To: 5.1.2e [redacted]@DURAVERMEER.NL]
From: 5.1.2e [redacted]
Sent: Thur 11/6/2025 10:28:42 AM
Subject: Grevingaheerd GRN-00024267
Received: Thur 11/6/2025 10:28:00 AM

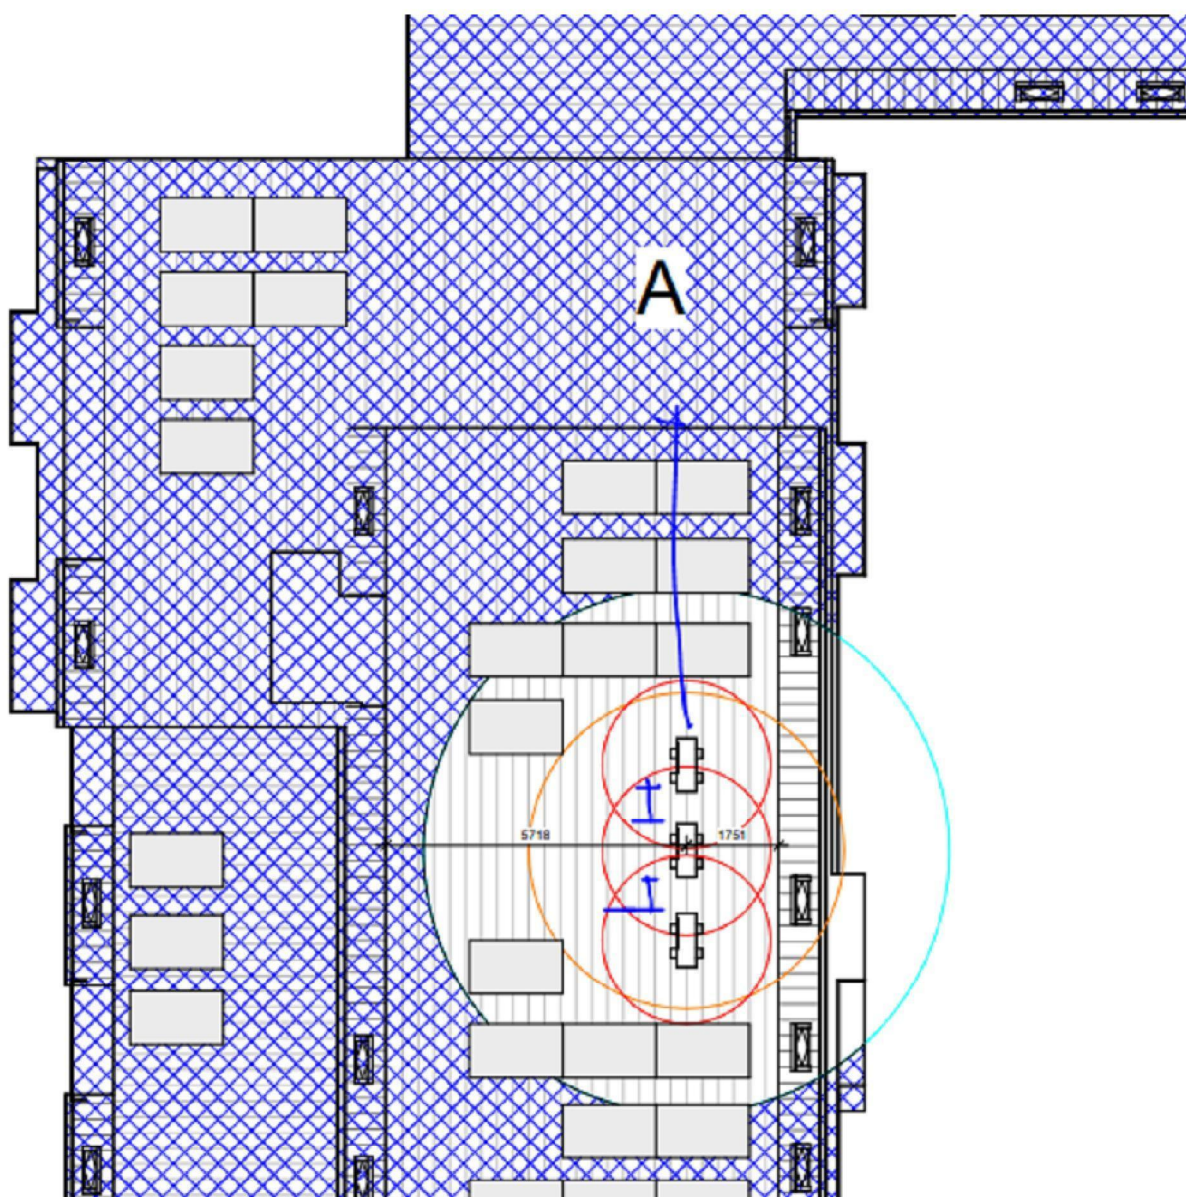
Op de tekening staat als het goed is de tekst “De verdamper moet ivm de ontdooifunctie worden afgeschermd van rechtstreekse wind (zie afbeelding)”.

Deze warmtepompen komen dusdanig op het dak te staan dat er rechtstreekse wind op de verdamper komt (de achterkant van de warmtepomp, de zijde die aan de parkeerplaats zit). Er zal dus een windscherm geplaatst moeten worden en die is ook meegeleverd op alle tekeningen.

Deze windschermen zijn niet goed op de detailtekeningen ingetekend. De warmtepomp is 1014mm hoog (zonder dempers, dus in feite nog hoger). Het windscherm dient daar 250mm bovenuit te steken, en is dus in totaal minimaal 1264mm hoog.

Volgens de welstandscriteria dient deze minimaal anderhalf keer de hoogte van de rand van het dak geplaatst worden, maar er moet ook nog 550mm tussen warmtepomp en scherm zitten. $1264 * 1.5 = 1896\text{mm}$, daar komt nog 550mm bij op dus het windscherm mag pas op minimaal 2446mm van de rand van het dak geplaatst worden.

De windschermen niet ook zijn ingetekend op de overzichtstekeningen en de maatvoering is iets summier.
